INFORME TÉCNICO DE FISCALIZACIÓN AMBIENTAL

CERDOS PELARCO

DFZ-2018-1390-VII-RCA

Figura 5

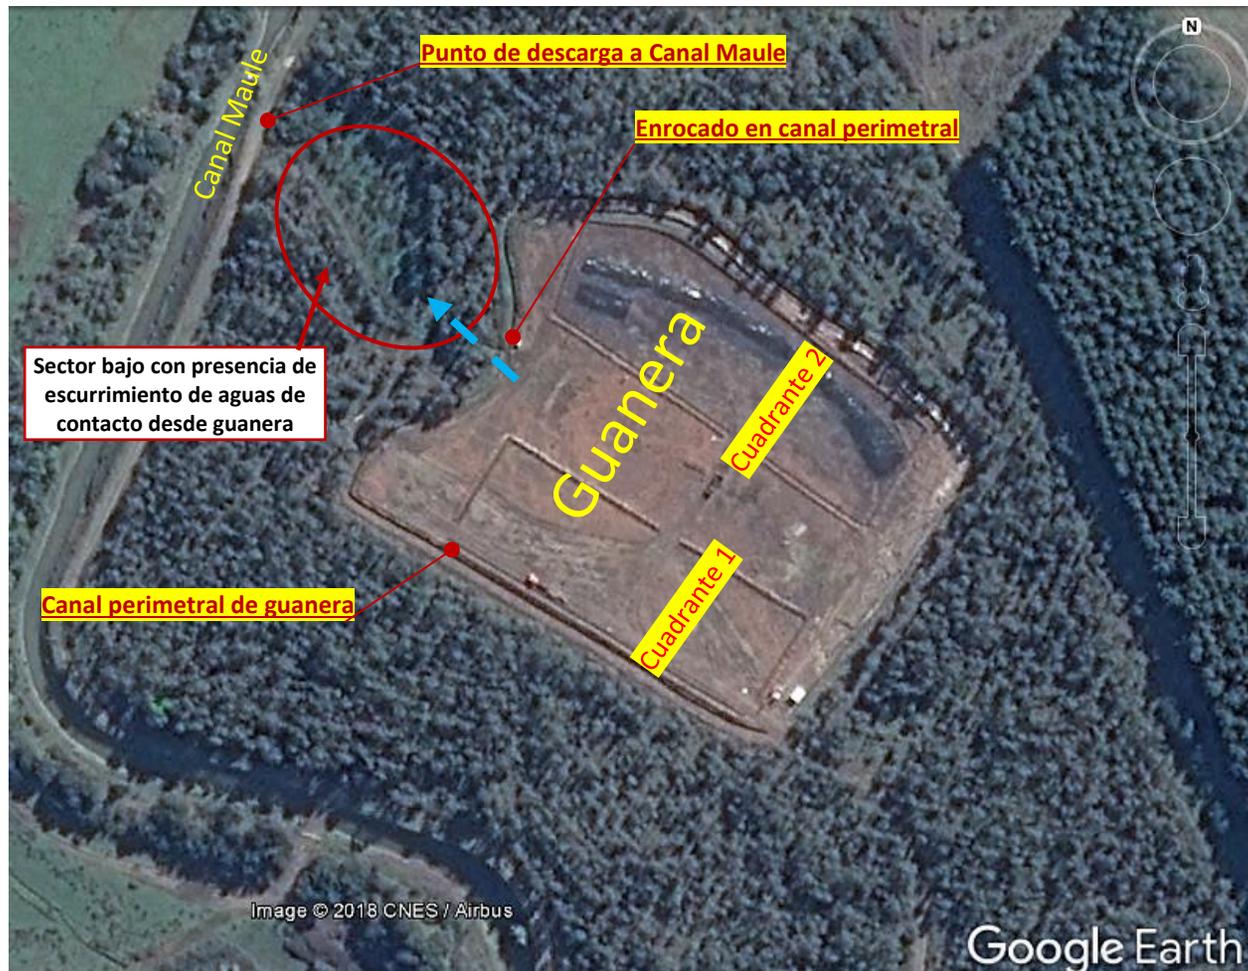
Se observó que este sector del canal, donde se ubican las rocas a modo de protección del canal y contención de derrames hacia el sector contiguo (bajo), contiene de apozamiento y escurrimiento de líquido acumulado en la zanja perimetral que, por las características de color, olor y consistencia corresponden claramente a aguas de contacto de guano, las que escurren por entre las rocas y el suelo (subsuperficialmente al enrocado), hacia el sector bajo donde se ubica un bosque de eucaliptus (se observaron apozamiento de aguas de contacto en este sector) (ver Figuras 5 y 6).

Descripción del medio de prueba: Imagen satelital Google Earth del año 2016, donde se indican los principales hitos de la inspección efectuada a la denominada Guanera. Se puede apreciar el sector bajo de bosque, ubicado al lado norponiente de la guanera, donde se constató apozamiento y evidencia de escurrimiento de aguas de contacto desde la guanera. Se indica el sector de saluda de aguas de contacto hacia el terreno bajo y el punto de descarga de esta zona (drenaje natural) al Canal Maule.
